GOODMAN – Développement d’une plateforme logistique –
Etude Hydrogéologique et avis sur le projet de gestion des Eaux
Pluviales

BREBIERES (59) - Ancien Parc à bois de Stora Enso

03 mai 2018, R18_157_version 4

Etude hydrogéologique et avis sur le projet de gestion des Eaux Pluviales.

Plan de masse en vigueur au 12/02/2018, source : Goodman

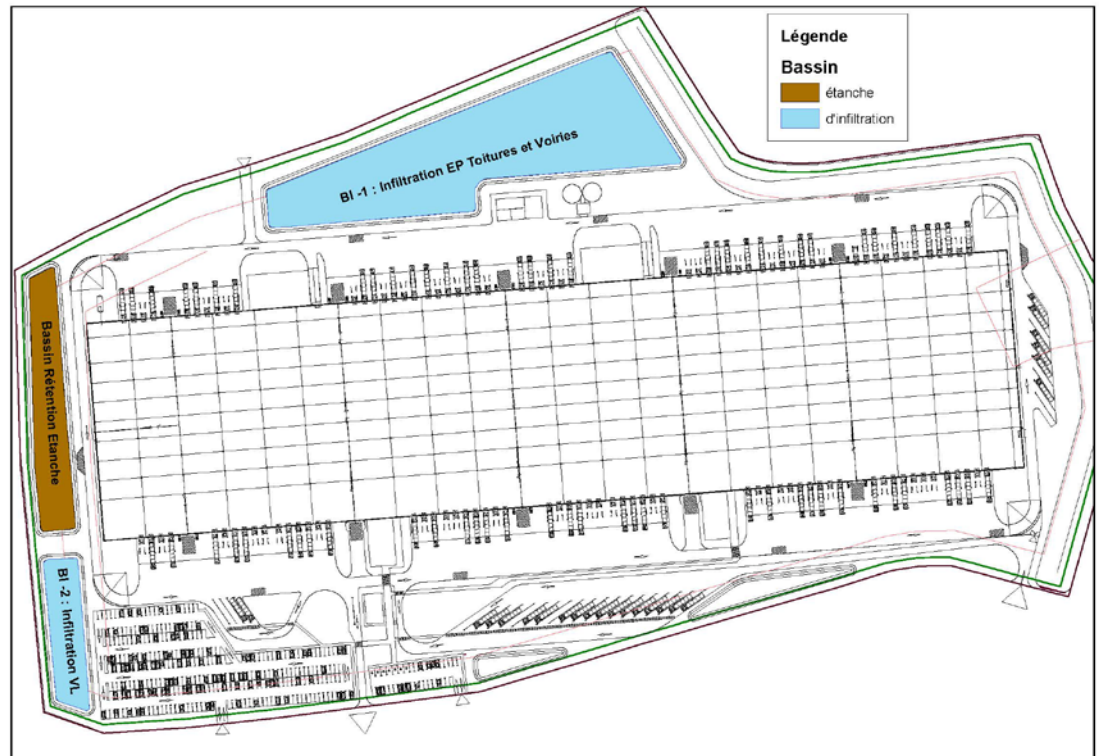
Elles seront collectées et infiltrées, par la suite, par l'intermédiaire d'un bassin d'infiltration, désigné BI – 1 : bassin d'infiltration EP Toitures et Voiries (cf. plan de masse ci-dessus).

Ce réseau acheminera les eaux collectées vers un unique bassin étanche, désigné bassin de rétention au Nord-Ouest du site.

Les EP présentes dans le bassin étanche Nord-Ouest seront envoyées gravitairement vers un séparateur à Hydrocarbure, puis infiltrées dans le bassin d'infiltration Nord – BI-1, où sont déjà rejetées les eaux de toiture (surface utile de 5 563 m²), désigné bassin d'infiltration EP Toitures et Voiries ou BI-1.

Ces eaux pluviales seront envoyées vers un séparateur à hydrocarbures. Après traitement elles seront renvoyées pour infiltration vers le bassin d'infiltration au Sud-Ouest du site, désigné bassin d'infiltration VL ou BI 2.

Le fond du bassin d'infiltration Sud-Ouest - BI 2 ne sera pas inférieur à 32.95 m (idéalement 33.5 m) NGF IGN 69 et les pentes de ce bassin seront enherbées.

Au droit du bassin d'infiltration Nord, la cote piézométrique de plus hautes eaux est estimée à une hauteur de 29.50 m NGF IGN 69.

Le fond utile de ce bassin d'infiltration Nord ne pourra donc pas être inférieur à la cote de + 32.50 m NGF IGN 69.

Le fil d'eau est prévu à 32.69 m, donc cette condition est respectée.

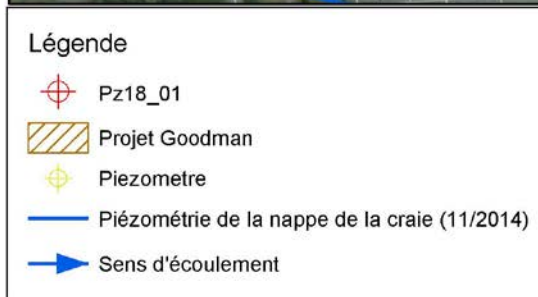
Un piézomètre à la nappe de la craie sera implanté en aval hydraulique du futur bassin d'infiltration EP toitures et voirie avant le démarrage de tout travaux (cf. plan d'implantation ci-dessous).

Il fera une profondeur de 20 m par rapport au sol actuel. Il aura les caractéristiques suivantes :

- ↻ Foration en rotary-injection à l'eau en 160 mm minimum,
- ↻ Equipé d'un tube PVC vissé de qualité alimentaire au minimum en ϕ 80/90 mm,
- ↻ Tube plein de + 0.40 à -6.50 m/sol (0.5 m sous le toit de la craie),
- ↻ Tube crépiné avec des fentes de 1 mm, 9% de vide, de -6.50 à -20.00 m/sol,
- ↻ Espace annulaire :
 - Massif de gravier siliceux roulé lavé de granulométrie 3/5 mm de -3.00 à -15.00 m/sol,
 - Bouchon de mikolit 300 (argile gonflante) de -6.00 à -5.00 m/sol,
 - Cimentation à la canne d'injection (ascendante) de 0.00 à -5.00 m/sol,
